桃園市政府水務局

水汙頭排水幹線綠廊環境改善工程

第一次工作會議 簡報

細設審查意見回復及辦理情形

細設審查意見回覆-戲台斜坡道

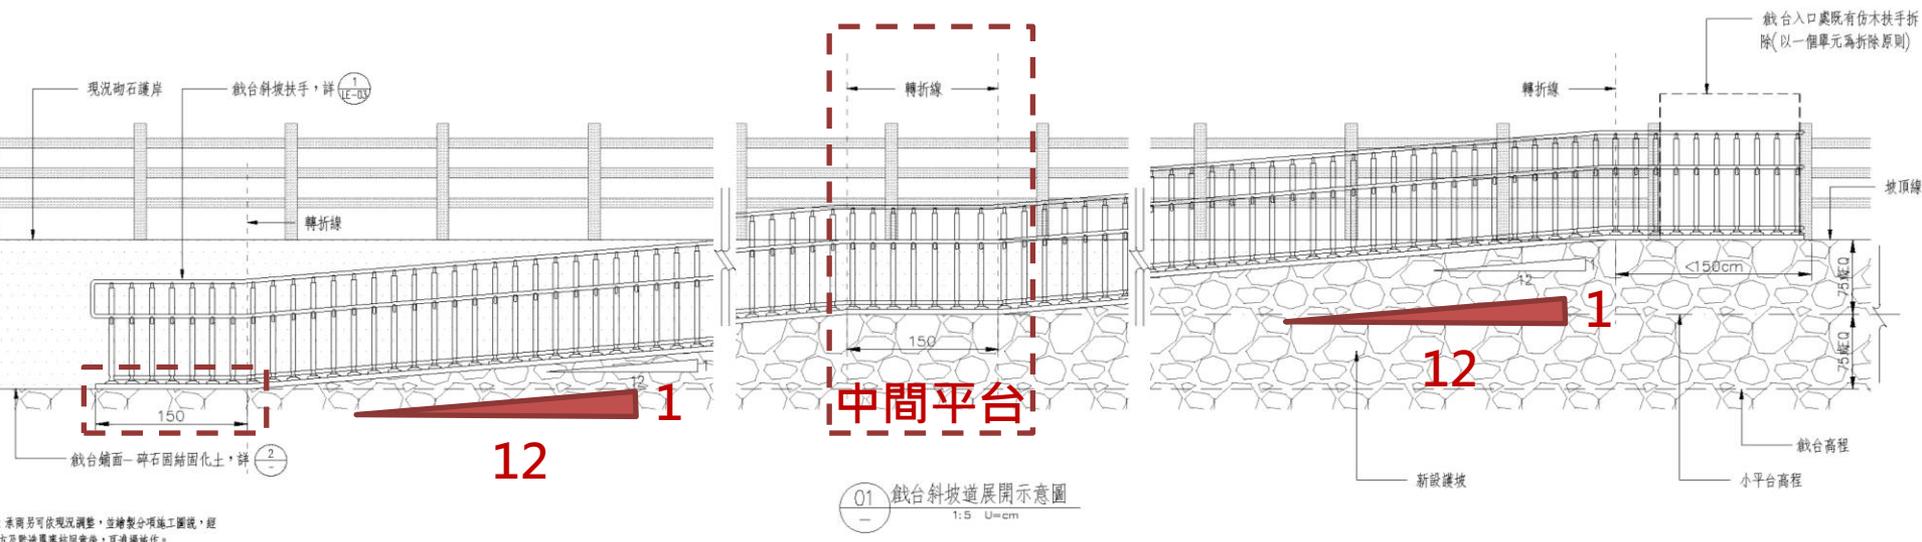
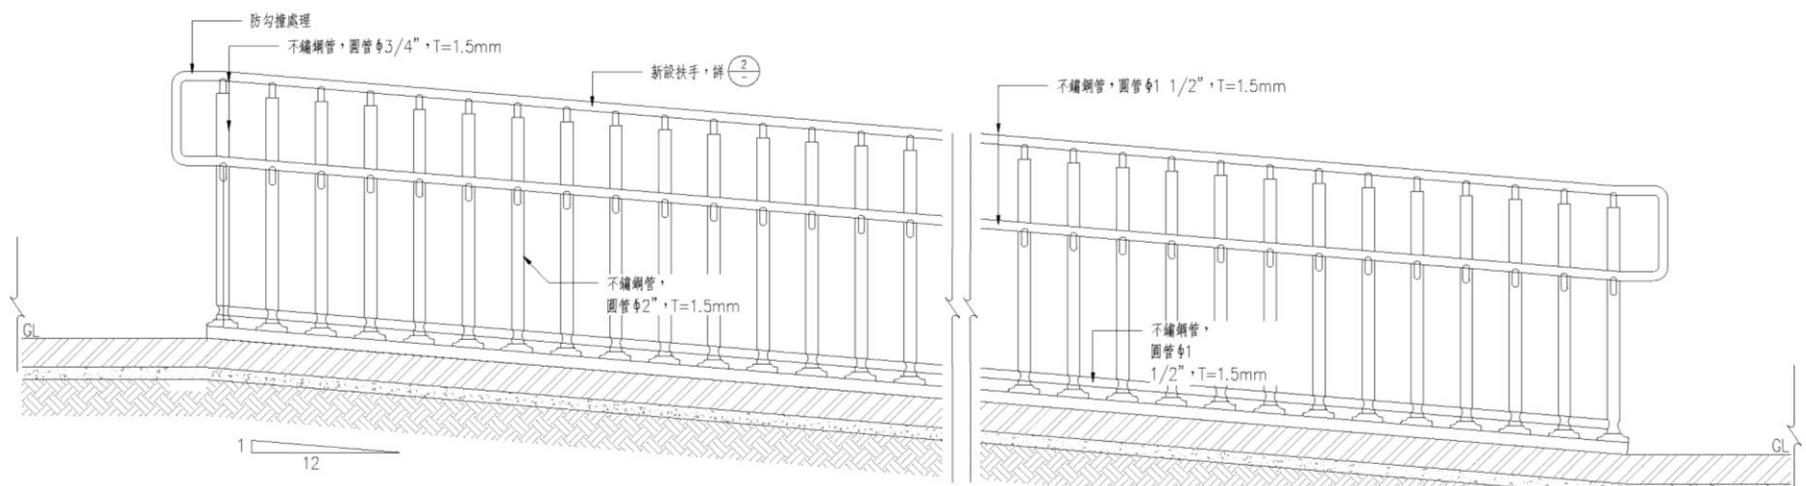
審查意見	意見說明
圖號LA-04:簡報內有提及里程0K+570 斜坡道進入親水步道 ，請 補充斜坡道圖說 (平面圖、斷面圖等配置)	<ul style="list-style-type: none"> 已補充說明戲台斜坡道圖說詳LE-02
圖號LD-01用在本案何處	<ul style="list-style-type: none"> 該欄杆用於戲台斜坡道。

- 1.坡度：本坡道之坡度符合**1/12**
- 2.端點平台、中間平台：設置**150公分**以上之**平台**

細設審查意見回覆-鋪面材質

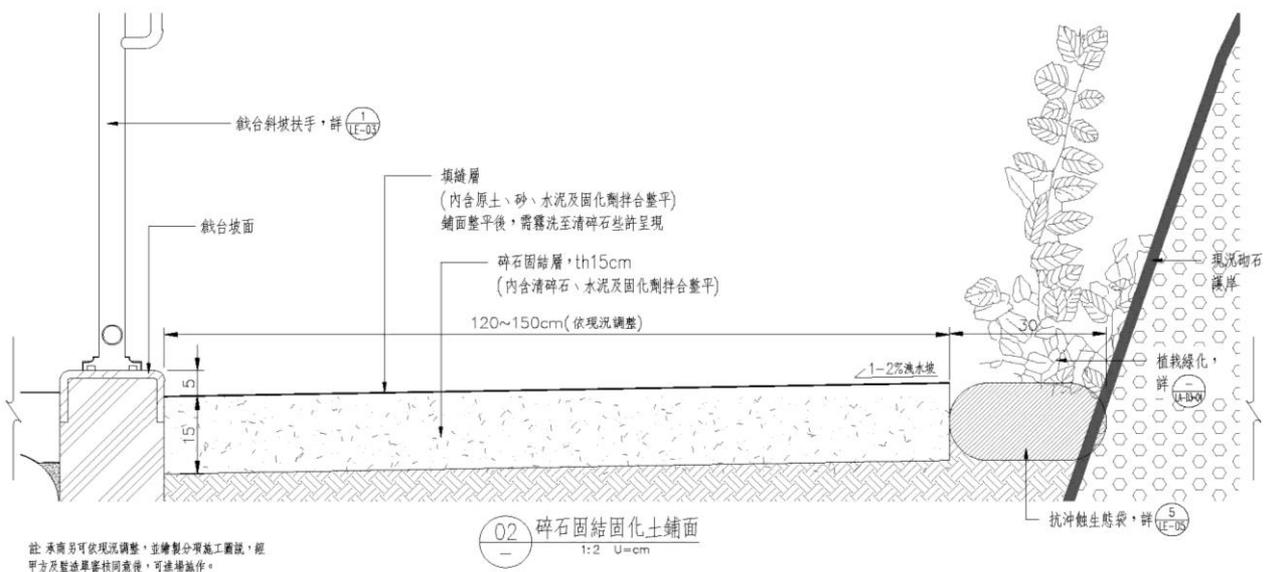
審查意見	意見說明
<p>固化步道請考量增編施工規範，確保行人行走安全。</p>	<p>已補增規範說明，詳圖說LE-02。</p>
<p>里程0K+580固化土設置於戲台適合嗎?上方是否有其它材料鋪設?</p>	<p>固化土具透水性，適合本案戲台空間施作。目前人行鋪面表層為碎石固結固化鋪面</p>

- 碎石固結固化土鋪面 材料說明：
- 填縫層 每1M3使用用量
 - 骨 材：泥土(基地原土)90%、砂10%。
 - 水 泥：5包(250公斤/包)。
 - 固化劑(鋪面專用型)：14公升。
 - 碎石固結層 每1M3使用用量
 - 骨 材：清碎石100%(粒徑5~8分)
 - 水 泥：5包(250公斤/包)
 - 固化劑(鋪面專用型)：14公升
 - 規範
 - 碎石固結層依據CNS1232(7天)抗壓強度試驗：達100kg/cm²或以上
 - 填縫層依據CNS1232(7天)抗壓強度試驗：達50kg/cm²或以上
 - 固化劑：外觀：水性且無沉澱、結晶現象
無砷、汞、銅、鉛、鉻、銀、鎘、甲苯等污染物質
 - 承包廠商應於材料設備進場前提交送審書面資料(協力廠商資料、型錄、相關試驗報告(兩年內)、進口證明)供監造單位及甲方審查，經審核定後，方可備料進場，另完工後承包商附出廠證明。

01 扶手欄杆展開示意圖
1:20 U=cm

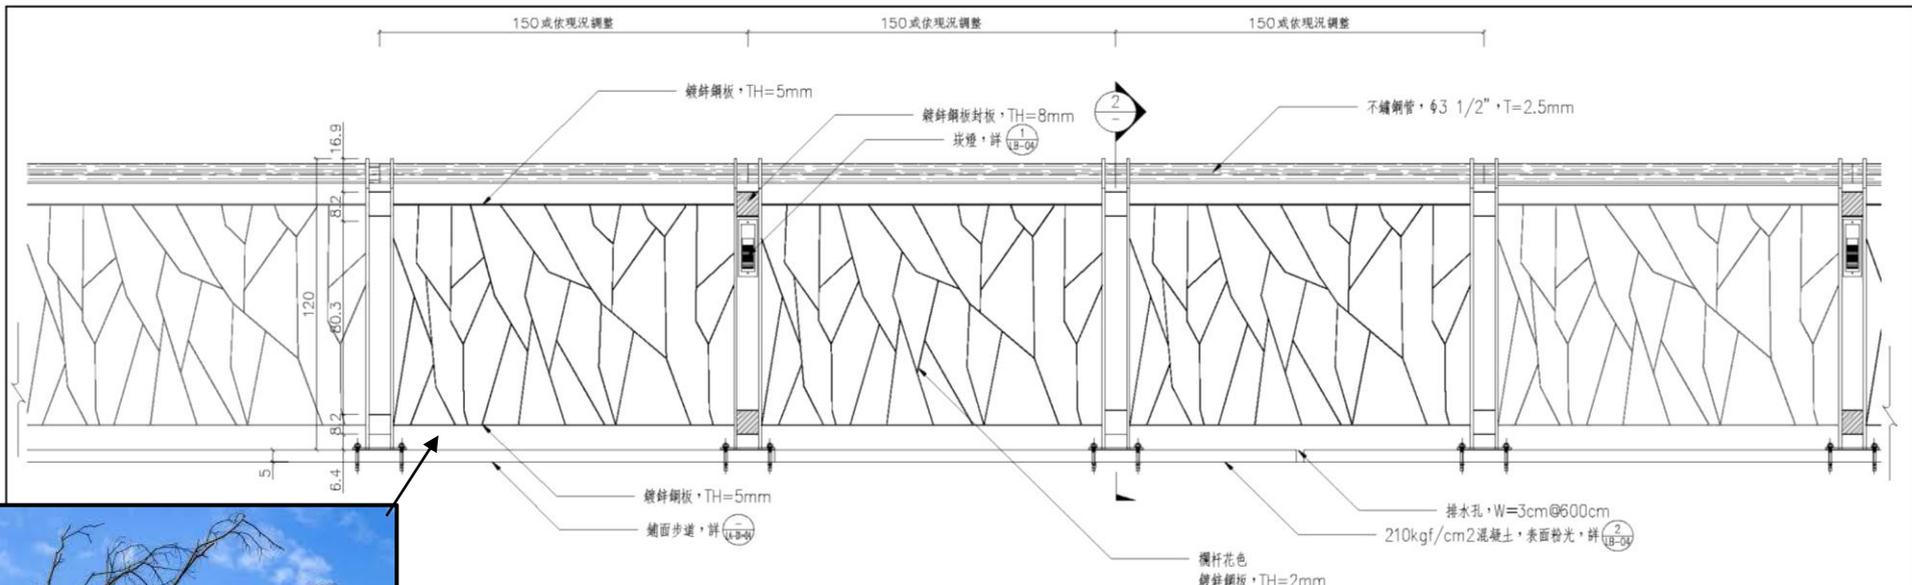
審查意見	意見說明
<p>可通盤檢討全線原有道路紐澤西護欄型式及其他景觀設計元素，配合南崁溪及桃林鐵路之間人本綠道的串聯，設計調整為視覺穿透，材質及美感比較親切自然的水邊護岸欄杆及夜間景觀照明氛圍。</p> <p>欄杆型式請再考量兒童使用安全等，且欄杆不要配置原木或塑木，後續容易損壞或不易維管。</p>	<ul style="list-style-type: none"> 設計採通透視覺效果設計 以自然元素發想護欄型式 材料選用以符合當地使用需求為原則。

- 已樹木枝型發想
- 全座以不鏽鋼料及鍍鋅鋼製作
